# 改善箇所説明図

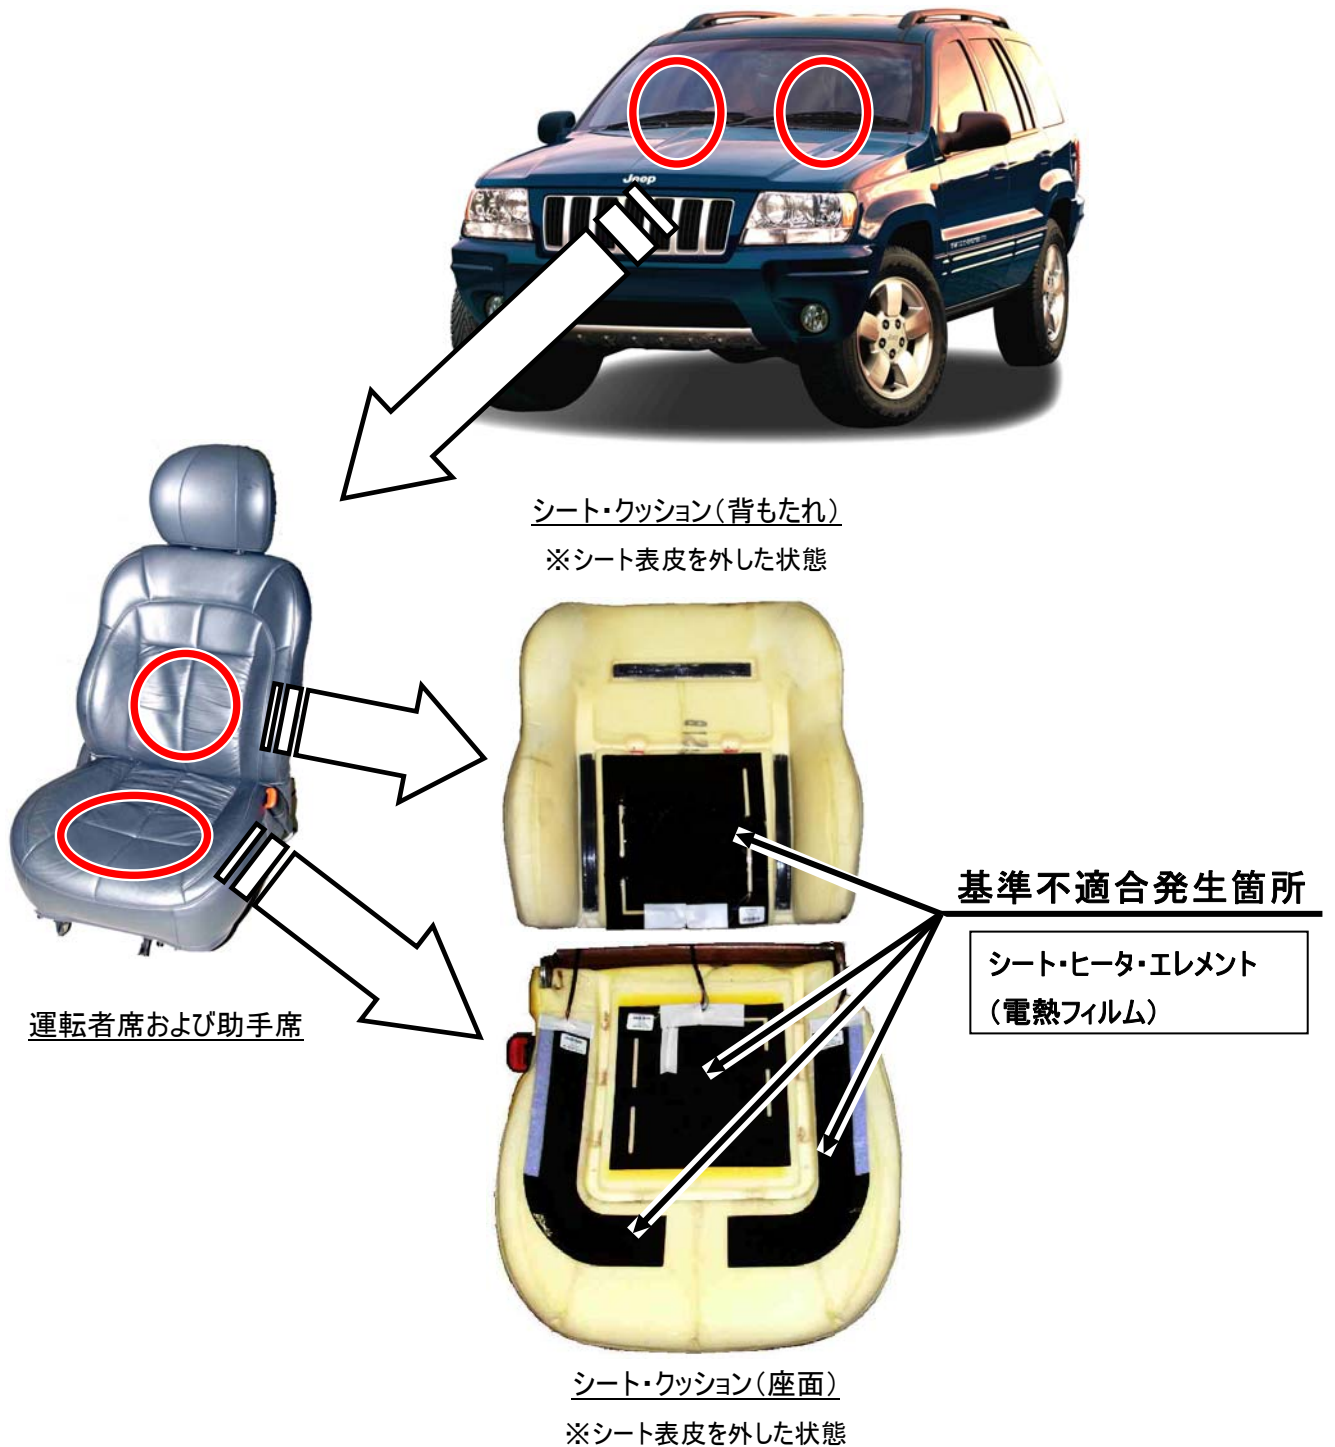
運転者席および助手席のシート・ヒータにおいて、シート・ヒータ・エレメント(電熱フィルム)の耐久性が不十分なため、長期間の使用過程において当該シート・ヒータ・エレメント(電熱フィルム)に亀裂が発生するものがある。そのため、亀裂発生箇所のシート・ヒータ・エレメント(電熱フィルム)の電気的抵抗が変化し、シート・ヒータ・エレメント(電熱フィルム)の異常過熱をひきおこすことがあり、最悪の場合、車両火災に至るおそれがある。

全車両、運転者席および助手席のシート・ヒータ・エレメント(電熱フィルム)を対策品と交換する。

識別 : 運転者席シート・レール前部取付けボルト(外側)頭部に黄色ペイントを塗布する。
